INFORME DE HITO DE CONTROL
N° 12161-2025-CG/GRJU-SCC

**EJECUCIÓN DE LA OBRA: “MEJORAMIENTO DEL
SERVICIO EDUCATIVO DEL NIVEL SECUNDARIA DE LA I.E.
POLITÉCNICO REGIONAL DEL CENTRO, DISTRITO DE EL
TAMBO - PROVINCIA DE HUANCAYO - DEPARTAMENTO
DE JUNÍN”**

**HITO DE CONTROL N° 2 – FUNCIONAMIENTO DE LA
INFRAESTRUCTURA DE CONTINGENCIA, VALORIZACIÓN
DEL MES DE AGOSTO Y AVANCE FÍSICO DE LA EJECUCIÓN
DE LA OBRA PRINCIPAL AL MES DE SETIEMBRE DE 2025.**

Imagen n.º 8
Plano de cimentación general E-CG-01

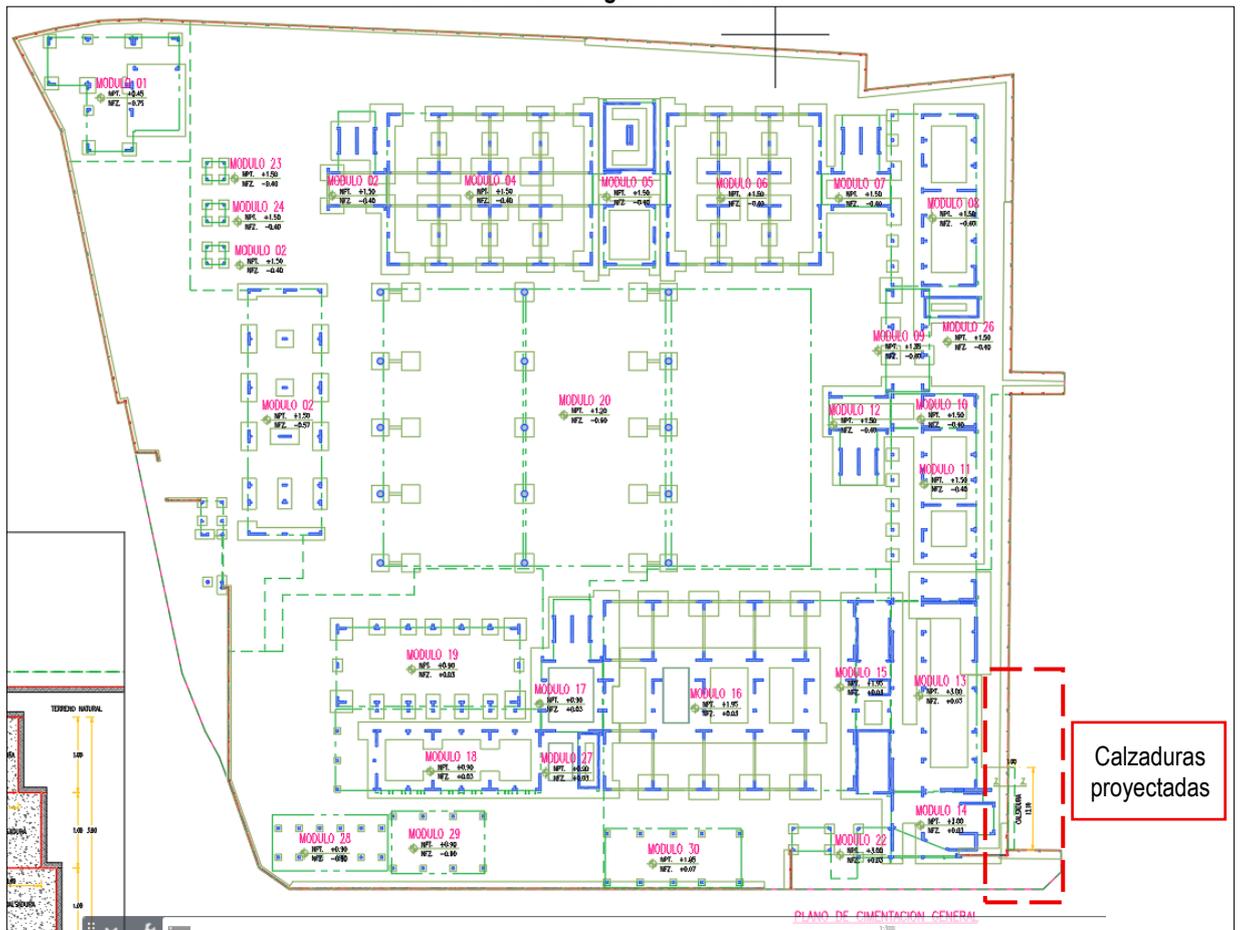
Al respecto, de la revisión del Expediente¹³ Técnico de Obra del Contrato Principal, en el Plano de cimentación general del cerco perimétrico de código E-CG-01 relacionado a la cimentación general, para la ejecución de la infraestructura definitiva de la Obra, se pudo advertir que, se han proyectado la ejecución de obras de calzaduras únicamente en el extremo este, nótese ello en el corte Z-Z del referido plano, como se puede apreciar en la siguiente imagen:

No obstante, de acuerdo a la visita de inspección realizada a la construcción de la infraestructura Obra, como consta en la Acta de inspección física n.º 001-2025-GRJU/SCC-CUI:2499912-H2 de 9 de setiembre de 2025, la comisión de control ha evidenciado viviendas colindantes de diversos materiales de construcción en los perímetros norte y oeste de la infraestructura, las que luego de realizados los trabajos de movimiento de tierras a cargo del Contratista, se han quedado con un lado de las cimentaciones expuestas; sin embargo, en estos sectores no se ha proyectado la ejecución de partidas referidas a calzaduras o trabajos de aseguramiento que protejan los cimientos de estas viviendas colindantes, pese a que se encuentran ubicadas con mucha cercanía al módulo 1 y a la ejecución del cerco perimétrico proyectado, los cuales se exponen a continuación:

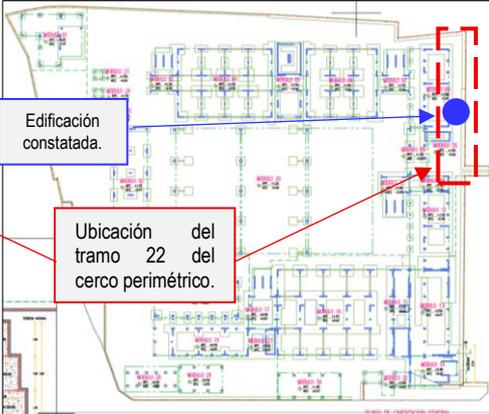
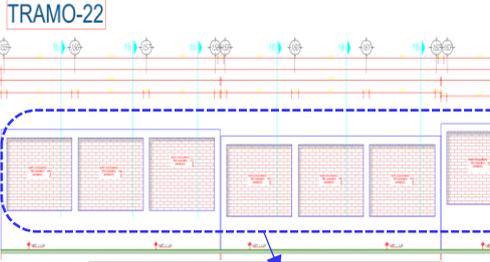
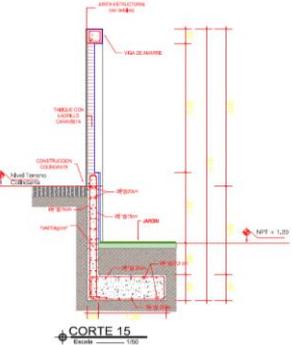
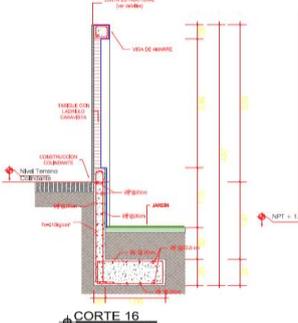
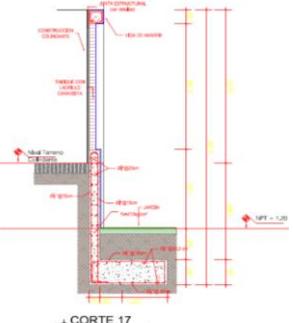
Al respecto, en el límite norte del terreno donde se va construir la infraestructura definitiva de la Obra, se constató diversas edificaciones de hasta 4 pisos, que, luego del movimiento de tierras realizado por el Contratista, se distingue un lado de sus cimientos; del cual, se puede advertir que según el “Plano E-CG-01 - Plano de cimentación general del cerco perimétrico” en dicho espacio se construirá el tramo 18 del cerco perimétrico, en el que se proyecta una profundidad de excavaciones de hasta -1.42m, como se puede apreciar en las imágenes y fotografías que se muestran a continuación:

| <p>Fotografía n.º 1 Constatación de predio de más de 4 niveles, contiguos al perímetro lado norte de la Obra</p>  <p>Edificación constatada.</p> | <p>Imagen n.º 9 “Plano E-CG-01” donde se construirá el tramo 18 del cerco perimétrico.</p>  <p>Ubicación del tramo 18 del cerco perimétrico.</p> |
| <p>Imagen n.º 10 Muro de ladrillo considerado en el Tramo 18</p> <p>TRAMO-18</p>  <p>ELEVACION Tramo-18</p> <p>Se observa que el tramo 18 del cerco perimétrico corresponde a la ejecución de cerco de muro de ladrillo.</p> | <p>Imagen n.º 11 Nivel de profundidad considerado en el Tramo 18</p>  <p>CORTE 5 Escala 1/50</p> <p>CORTE 6 Escala 1/50</p> <p>Se verifica que en los cortes 5 y 6 del cerco perimétrico, el nivel de profundidad de excavaciones es de hasta -1.42m con respecto al terreno colindante.</p> |

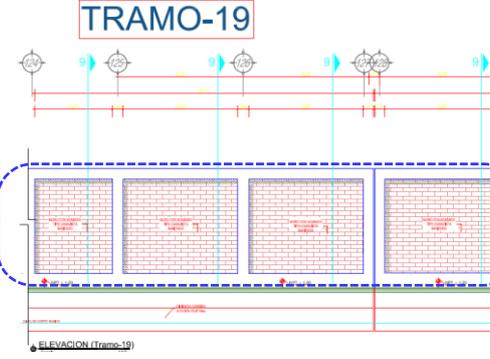
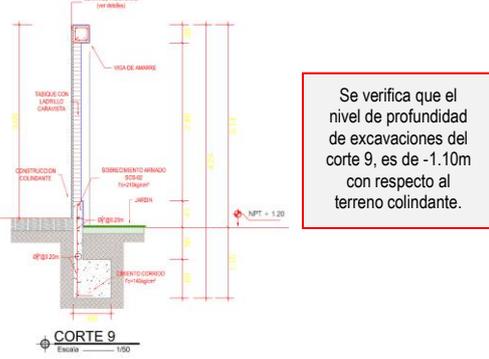
También, en el límite norte del terreno donde se va construir la infraestructura definitiva de la Obra, se constató construcción de dos niveles en sistema de adobe, con muros portantes de tierra compactada y sin elementos estructurales de concreto, que, luego del movimiento de tierras realizado por el Contratista, se distingue sus cimientos expuestos en un lado; del cual, se puede advertir que según el “Plano E-CG-01 - Plano de cimentación general del cerco perimétrico” en dicho espacio se construirá el tramo 21 del cerco perimétrico, en el que se proyecta una profundidad de excavaciones de hasta -2.16m, como se puede apreciar en las imágenes y fotografías que se muestran a continuación:

| <p align="center">Fotografía n.º 3 Constatación de predio de adobe contiguos al perímetro lado norte de la Obra</p>  | <p align="center">Imagen n.º 17 “Plano E-CG-01” donde se construirá el tramo 21 del cerco perimétrico</p>  |
| <p align="center">Imagen n.º 18 Muro de ladrillo considerado en el Tramo 21</p>  <p align="center">Se observa que el tramo 21 del cerco perimétrico corresponde a la ejecución de cerco de muro de ladrillo, cortes 13 y 14.</p> | <p align="center">Imagen n.º 19 Nivel de profundidad considerado en el Tramo 21</p>  <p align="center">Se verificó que en los cortes 13 y 14 del cerco perimétrico, el nivel de profundidad de excavaciones es de -2.14 y -2.16m, respectivamente.</p> |

| <p>Fotografía n.º 4 Constatación de predio contiguos al perímetro lado norte de la Obra</p>  | <p>Imagen n.º 20 "Plano E-CG-01" donde se construirá el tramo 19 del cerco perimétrico</p>  |

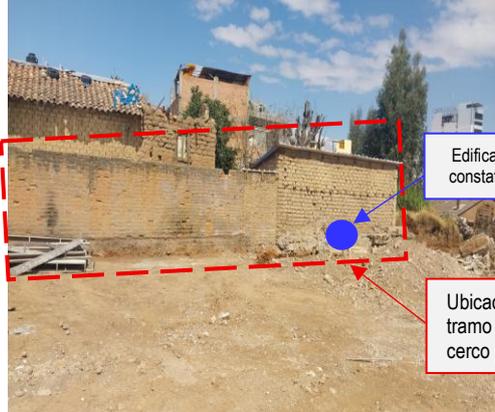
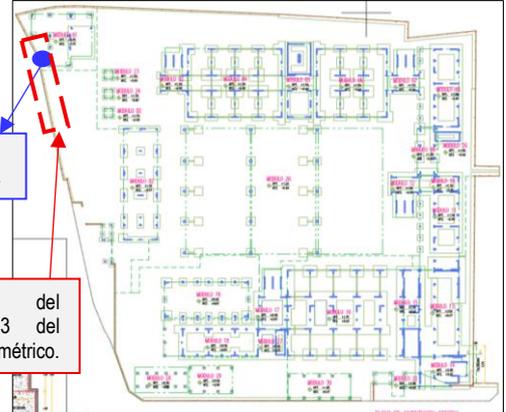
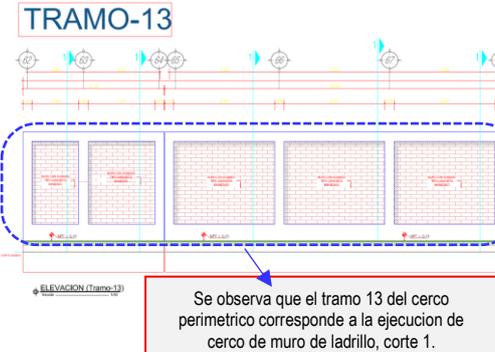
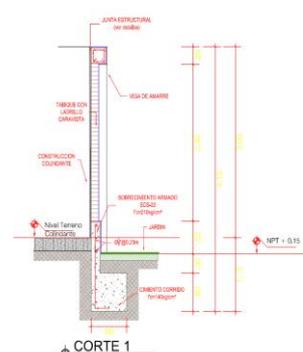
Además, en el límite norte del terreno donde se va construir la infraestructura definitiva de la Obra, se constató una edificación de dos niveles la cual corresponde a una construcción de albañilería simple con muros de ladrillo portantes, que, luego del movimiento de tierras realizado por el Contratista, se muestra sus cimientos expuestos en un lado; del cual, se puede advertir que según el “Plano E-CG-01 - Plano de cimentación general del cerco perimétrico” en dicho espacio se construirá el tramo 19 del cerco perimétrico, en el que se proyecta una profundidad de excavaciones de hasta -1.10m, como se puede apreciar en las imágenes y fotografías que se muestran a continuación:

Por tanto, de lo expuesto precedentemente, referido a los tramos 18, 19, 21 y 22 del cerco perimétrico para la construcción de la infraestructura definitiva de la Obra y la profundidad proyectada de su cimentación, el Expediente Técnico de Obra del Contrato Principal no ha contemplado obras de protección de cimentaciones colindantes a los tramos señalados del cerco perimétrico.

| <p>Fotografía n.º 5 Constatación de predio de adobe contiguos al perímetro lado oeste de la Obra</p> | <p>Imagen n.º 23 "Plano E-CG-01" donde se construirá el tramo 13 del cerco perimétrico</p> |

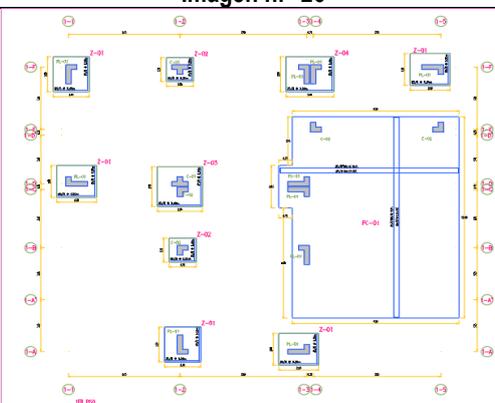
De la misma manera se verificó que en el límite oeste del terreno destinado a la construcción de la infraestructura definitiva de la Obra, se constató que existen edificaciones de adobe, que, luego del movimiento de tierras realizado por el Contratista, de la edificación se muestra sus cimientos expuestos en un lado; asimismo, se puede observar, que según el "Plano E-CG-01 - Plano de cimentación general del cerco perimétrico" en dicho espacio se construirá el tramo 13 del cerco perimétrico, en el que se proyecta una profundidad de excavaciones de hasta -1.15m, como se puede apreciar en las imágenes y fotografías que se muestran a continuación:

|  <p>Se observa que el tramo 13 del cerco perimétrico corresponde a la ejecución de cerco de muro de ladrillo, corte 1.</p> |  <p>Se verifica que el nivel de profundidad de excavaciones del corte 1, es de -1.15m con respecto al terreno colindante.</p> |

Observándose que en el tramo 13 donde se ejecutará el cerco perimétrico, también se encuentra a una distancia aproximada de 3m, la construcción del módulo 1, la cual está proyectada con zapatas de dimensiones de 2.2 x 2.0 m con un nivel de fondo de zapata de -1.45m, es decir las excavaciones para la ejecución del módulo 1, abarcaran dimensiones muy cercanas a las edificaciones colindantes existentes, como se puede observar a continuación:

Fotografías n-ºs 6, 7, 8 y 9

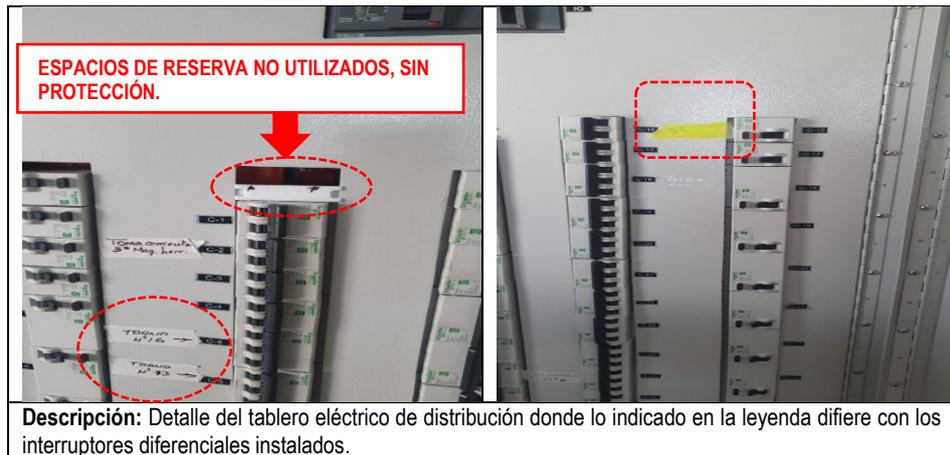
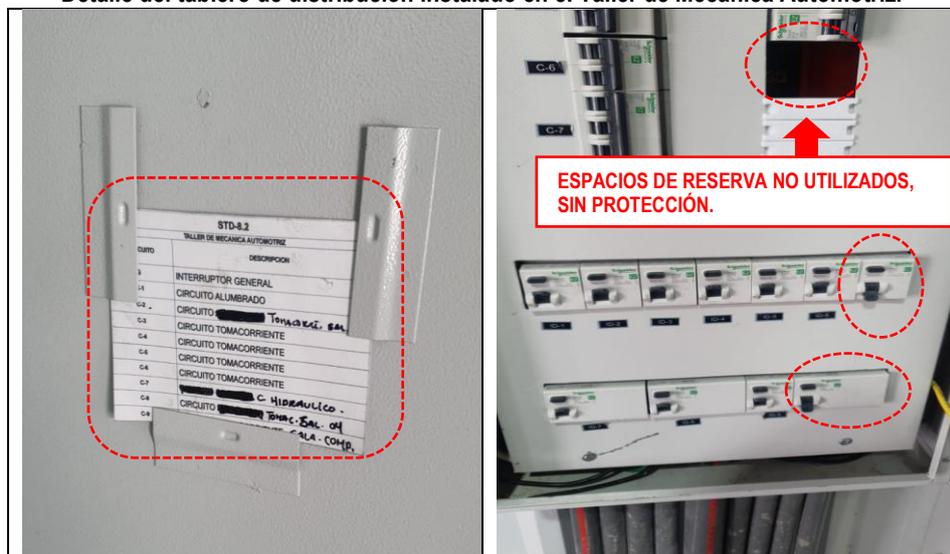
Detalle del tablero de distribución instalado en el Taller de Mecánica de Producción.

Descripción: Detalle del tablero eléctrico de distribución donde lo indicado en la leyenda difiere con los interruptores diferenciales instalados.

Imagen n.º 28

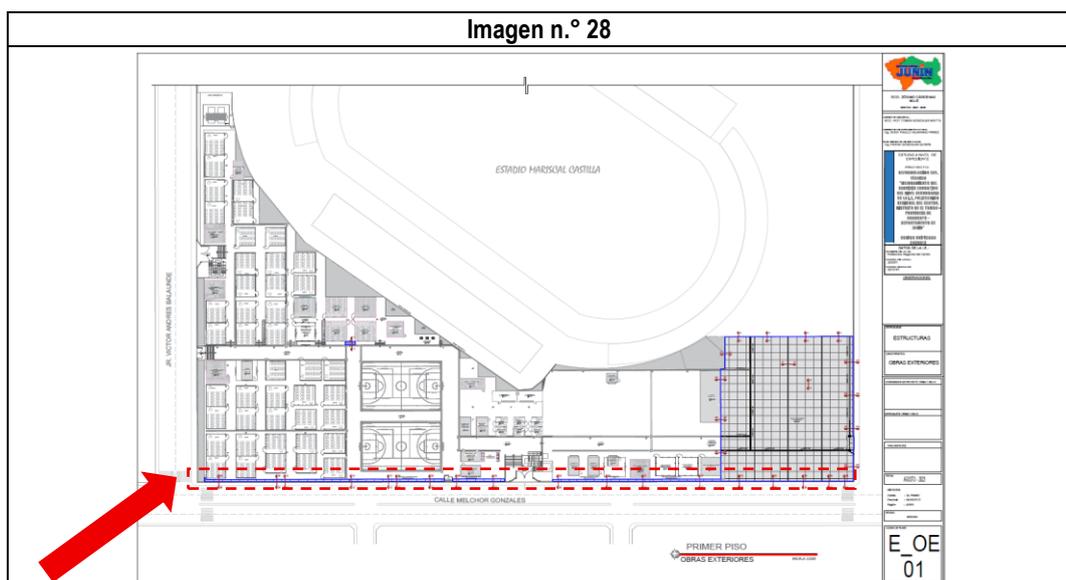
De la visita de inspección a la Obra se ha observado la existencia de numerosas fisuras a lo largo de la parte superior del muro de contención que sostiene el cerco perimétrico, lo cual puede afectar la estabilidad del cerco perimétrico de ladrillo. Al respecto es de precisar que el reglamento nacional de edificaciones en la norma técnica E-060, capítulo 22 de concreto estructural simple precisa que "(...) El concreto estructural simple deberá diseñarse de manera que resista las solicitaciones aplicadas sin presentar fisuras visibles bajo condiciones normales de servicio. Las fisuras en elementos de concreto simple son indicativas de fallas en el diseño, ejecución o en el control de calidad del concreto, y deben ser evitadas mediante una adecuada dosificación, colocación y curado (...)". Como se puede observar a continuación:

Descripción: Se ha verificado la existencia de fisuras en diversos puntos no continuos del muro de contención adyacente a la calle Melchor Gonzales, cortes 5,6,9 y 10.

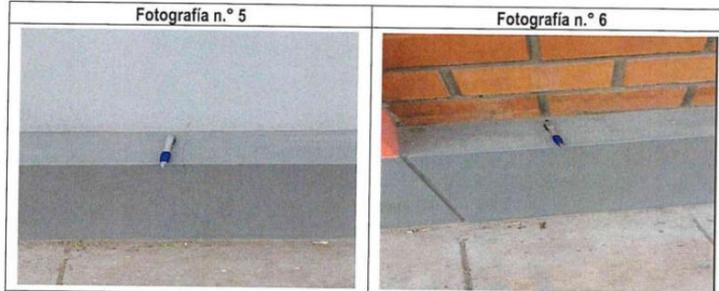
| <p>Descripción: Se constata una fisura longitudinal que con aproximadamente 40 cm de largo y un espesor de 1 mm aprox. que se extiende desde el muro de contención al cerco perimetrico, ubicado en el quinto paño desde el Jr. Belaunde.</p> | <p>Descripción: Se constata una fisura longitudinal en un aproximado de 40 cm de largo y con un espesor de 0.5mm aprox. que se extiende en el muro de contención el cual sostiene el cerco perimetrico, ubicado en el sexto paño desde el Jr. Belaunde.</p> |

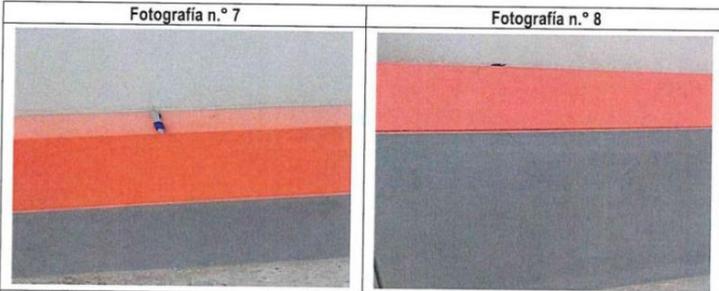
| <p>Descripción: Se constata una fisura longitudinal de 80 cm de largo aprox y un espesor de 0.5mm aprox. que se extiende desde el muro de contención al cerco perimetrico, ubicado en el onceavo paño desde el Jr. Belaunde.</p> | <p>Descripción: Se constata una fisura longitudinal existente que se extiende desde el muro de contención al cerco perimetrico en una altura aproximada de 1.20m, con un espesor de 1mm aprox. ubicado en el paño 23º desde el Jr. Belaunde.</p> |

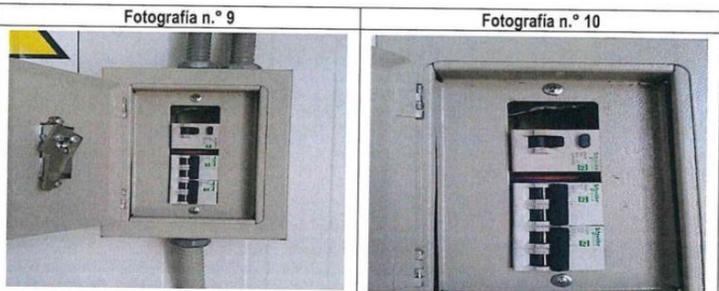
Descripción: En el Aula n.º 22, se constata que el tablero de distribución instalado no cuenta con tapa para espacios de reserva, tampoco cuenta con el diagrama unifilar ni sus leyendas de circuitos correspondientes.

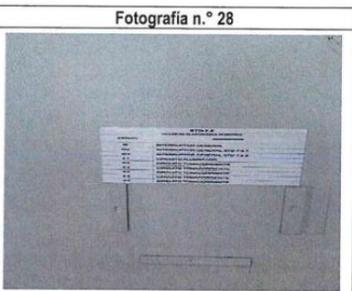
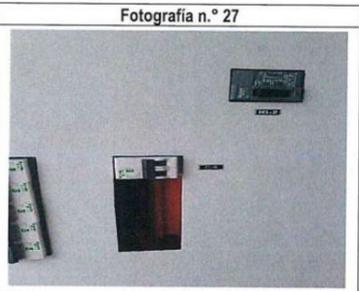
Descripción: Modulo de innovación de diseño industrial, se pudo constatar que el tablero de distribución no cuenta con las tapas para espacios de reserva vacios, tampoco cuenta con el diagrama unifilar correspondiente, asimismo no cuenta con la leyenda de acuerdo a la normativa vigente, donde se indique los circuitos de los interruptores electromagnéticos y interruptores diferenciales.

Descripción: Taller de Electrónica Robotica, se pudo constatar que el tablero de distribución no cuenta con las tapas para espacios de reserva vacios, tampoco cuenta con el diagrama unifilar ni sus leyendas de circuitos correspondientes en cada interruptor electromagnético y interruptor diferencial..

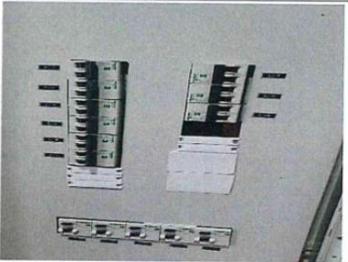
Descripción: Taller de Mecánica Automotriz, se constata que la tubería corrugada correspondiente al circuito de tomacorrientes no se encuentra conectada a la tubería proveniente del suelo, asimismo se constata que las abrazaderas metálicas se encuentran fuera de la posición respectiva.

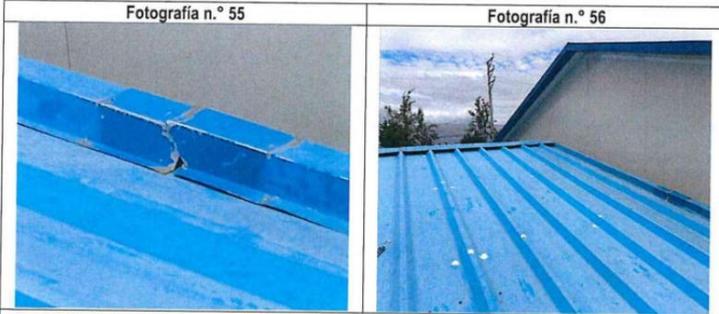
Descripción: En el aula 5 se constata deformación en las uniones de las planchas de calamina del techo. Asimismo, se constata que en ciertas partes del techo se habría colocado recientemente silicona a los tornillos de sujeción del techo, también, se constata que existe zonas en el cual los tornillos de sujeción del techo presentan silicona cuarteado.

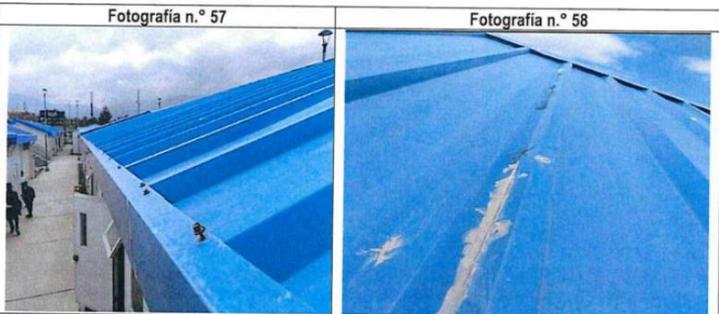
Descripción: En la sala de computo del taller de electricidad, aula 5 se constata una grieta en la cobertura. Asimismo, se constata que en ciertas partes del techo se habría colocado recientemente silicona a los tornillos de sujeción del techo, también, se constata que existe puntos en el cual los tornillos de sujeción del techo presentan silicona cuarteado.

Descripción: Se constata que en ciertas partes del techo del aula 29 los tornillos no se encuentran adecuadamente fijados.
